MOOG
 STEERING & SUSPENSION

**BOLETÍN
 PROBLEM
 SOLVER®**
**FALLA DE LA
 VARILLA DE
 LA BARRA
 ESTABILIZADORA**
**MAZDA 3, 2007-2009
 MAZDASPEED 3, 2007-2009**
PROBLEMA:
Golpeteo/traqueteo de la parte trasera del vehículo

Equipo original

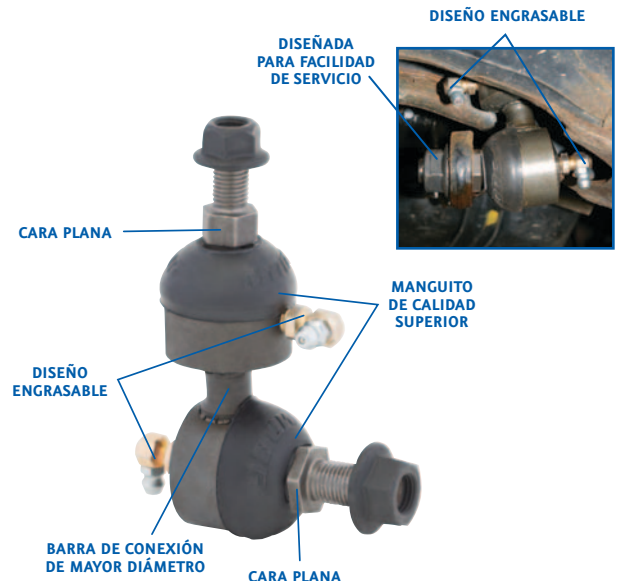
La pieza de equipo original tiene un diseño de casquillo plástico no engrasable, y es propensa al desgaste prematuro. El resultado de esto es un ruido de traqueteo y golpeteo que viene de la parte trasera del vehículo. Además, sucede a menudo que la pieza de reemplazo de equipo original se daña durante la instalación. Dado que en el diseño de la pieza de reemplazo de equipo original no se han incorporado caras planas, los instaladores utilizan a veces una llave neumática para instalarla. Lamentablemente, la fricción generada por permitir que el pasador gire dentro del casquillo plástico puede causar un daño irreversible.

SOLUCIÓN:
Varilla de barra estabilizadora K750069 Problem Solver de MOOG®

- La construcción durable, totalmente metálica y engrasable no es propensa a las fallas del diseño plástico del equipo original.
- Engrasable, para reducir la fricción y expulsar los contaminantes.
- Cómoda cara plana para llave de fácil acceso, que permite el uso de una llave de cubo para una instalación sencilla.
- El cojinete de diseño de 'efusión' ('gusher') totalmente metálico permite que el lubricante penetre en las superficies de contacto para asegurar una vida útil más prolongada.
- Los manguitos de polícloropreno de calidad superior resisten el desgarramiento y el agrietamiento.
- Diseño más robusto, que asegura mayor resistencia.
